监理工程师通知单

工程名称: 安丘市 60MW 光伏扶贫电站项目

编号: AQ-GF-ZH-014

主题: 关基础浇筑前验收质量事宜

后附不规范相片:

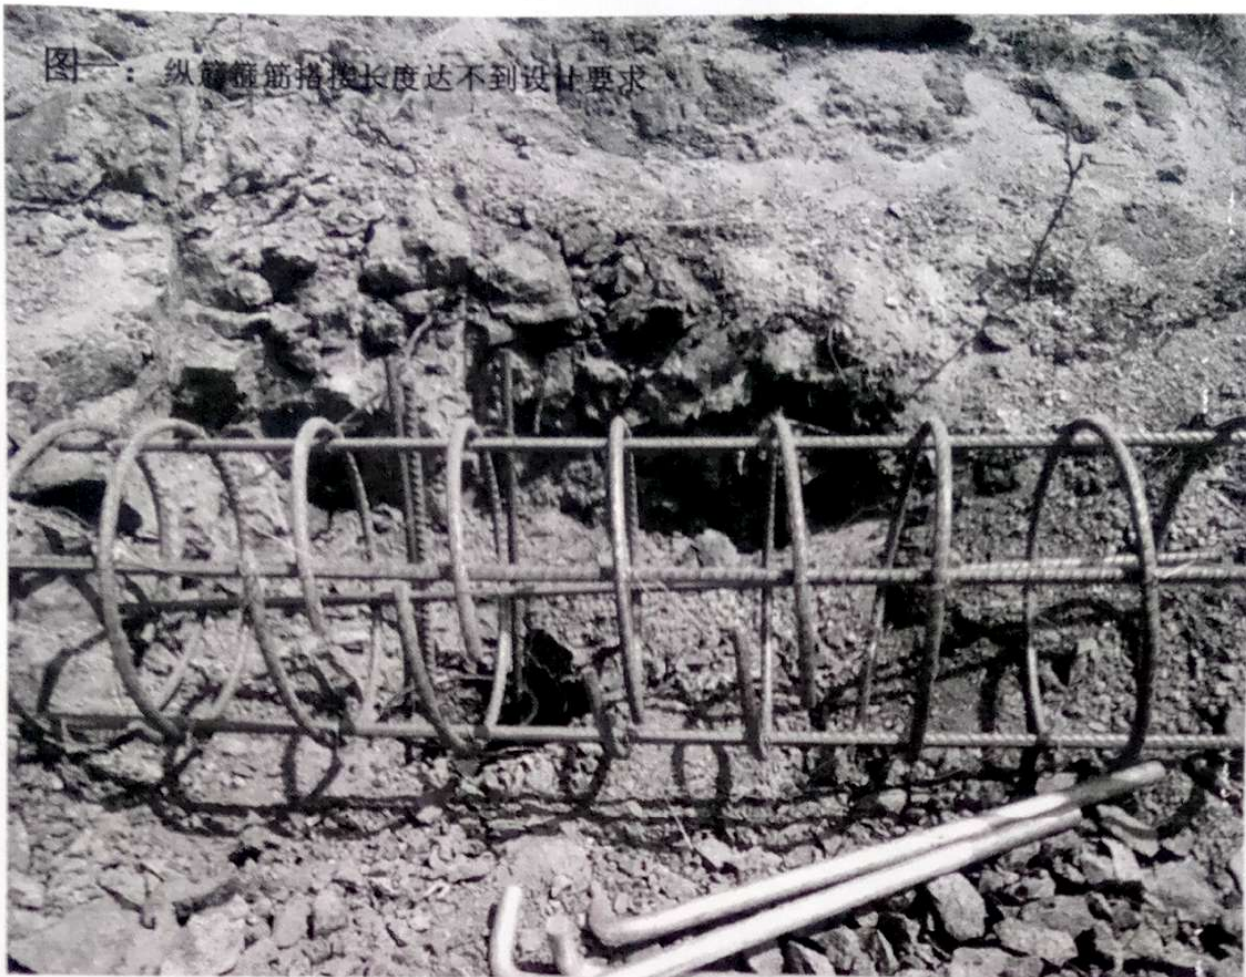
- 1、纵筋箍筋分布不均匀且部分加密区达不到设计要求;
- 2、纵筋箍筋焊接长度应严格控制(两面焊接长度为: 5d, 单面焊接长度为: 10d);
- 3、纵筋内外圆形箍筋与螺旋形箍筋, 搭接长度不得小于锚固长度; 弯钩长度不小于箍筋直接的 10d, 角度控制在 135 度左右。

图一：纵筋箍筋搭接长度达不到设计要求

图二：箍筋间距超出设计要求

施工单位立即整改完成后, 待监理复验合格后, 才能进入下一道工序工作; 施工必须符合设计及规范要求进行钢筋加工, 不要再有类似问题出现, 否则给予经济处罚。
